Ofício nº 134/2020 - GAB

Assunto: Encaminhamento de Relatório de Vistoria – Convênio nº 727325/2009.

RELATÓRIO DE VIST	ORIA Nº 018/2017
DATA	AUTOR:	VI
08 de agosto de 2017	Roberto de Paula Pinto Engenheiro Agrônomo	Roberto de Paula Plato Enganteiro-SIAPE: 1801300 DIETU/SNETU/MTur
NADO DEL ITÓRIO DE LUCTORIA	CONTRACTOR	SIAPE: 1891362
N.º DO RELATÓRIO DE VISTORIA 018/CGAS/DIETU/2017	CONFERIDO:  Pedro Henrique Teles de Carvalho Engenheiro Civil	Printo Heurique Eles de Curonho Enganteiro-SIAPE: 2138385 DIETU/SNETur/MTur CREA: 21757/ D - GO
N.º DO ARQUIVO	COORDENADOR:  Alexandre do Nascimento Mangini Engenheiro Civil	Alexandre do Mascimento Many Coordenador-Geral de Acompanhamento Supervisão de Obras de Infraestrutura Turi CREA: 7457/ D - GO
SUBSTITUI A:/ SUBSTITUIDO POR:	DIRETOR:	
	Felipe Aguiar Fonseca da Mota	Diretor de Laboratorio Turetto DIETUSNETUR/MTUR

Relatório de Vistoria Nº 018/CGAS/DIETU/2017

Figura 32 - Execução de obras de infraestrutura turística na Lapa- Paraná.

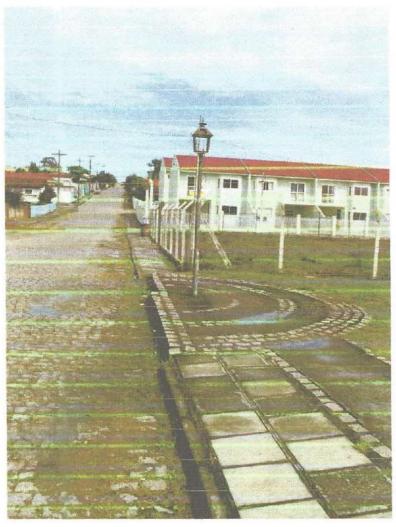
Vista geral da ligação entre a praça e o parque linear. Observa-se o fim do calçamento e inicio do Parque Linear. Presença de poste no modelo do convênio, entretanto sem funcionalidade.

Figuras 130 a 135 - Execução de obras de infraestrutura turística na Lapa- Paraná.

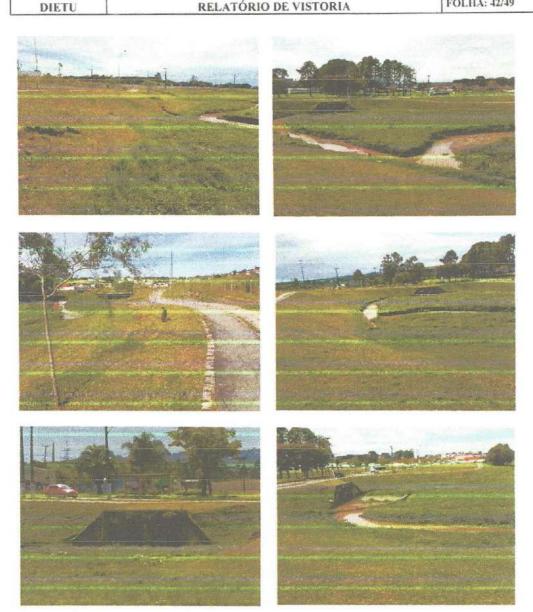
Visão do lago artificial, presença de material carreado o qual causou o assoreamento do lago artificial e escorregamento de parte da sua margem recomenda-se retirar o ponto de origem do Ron off. Também pode ser observado nas figuras 134 e 135 o vertedouro e a barragem de contenção para formação do lago, verifica-se assoreamento até a cota da barragem.

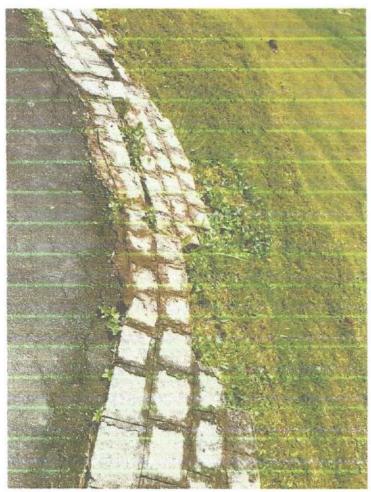
Vista do mirante de contemplação instalado na beira do lago. No primeiro plano observa-se a incidência de pequenos escorregamentos, que podem assorear ainda mais o lago e danificar a ciclovia como pode ser observado na figura 143.
